Znak sprawy: INP.271.16.2020

**Dotyczy: przetargu nieograniczonego pn. "Rewitalizacja terenu pomiędzy ulicą Brzozową a zbiornikiem wodnym w Poniatowej"**

- A. Na podstawie art.38 ust 2 ustawy z dnia 29 stycznia 2004 r. Prawo zamówień (t.j. Dz.U. z 2019 r., poz. 1843 z późn. zm.), Zamawiający - Gmina Poniatowa przekazuje treść zapytań dotyczących Specyfikacji Istotnych Warunków Zamówienia (SIWZ), które wpłynęły do Zamawiającego w dniach 03-06.11.2010 r. wraz z udzielonymi odpowiedziami.

**Przykładowe wizualizacje/zdjęcia opraw oświetleniowych.**

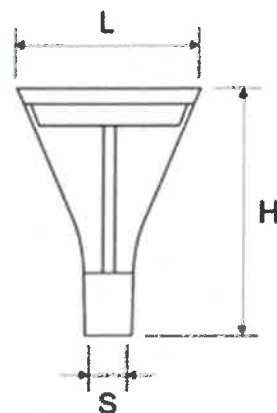
Proszę o przedstawienia wizualizacji zaplanowanych opraw oświetleniowych.

**Zamawiający wyjaśnia, iż zaplanowane oprawy oświetleniowe należy przyjąć zgodnie załącznikiem nr 1 do SWIZ, Projektem Wykonawczym z 2020 roku – PW Elektryka punkt 3.8 Instalacja oświetlenia terenu.**
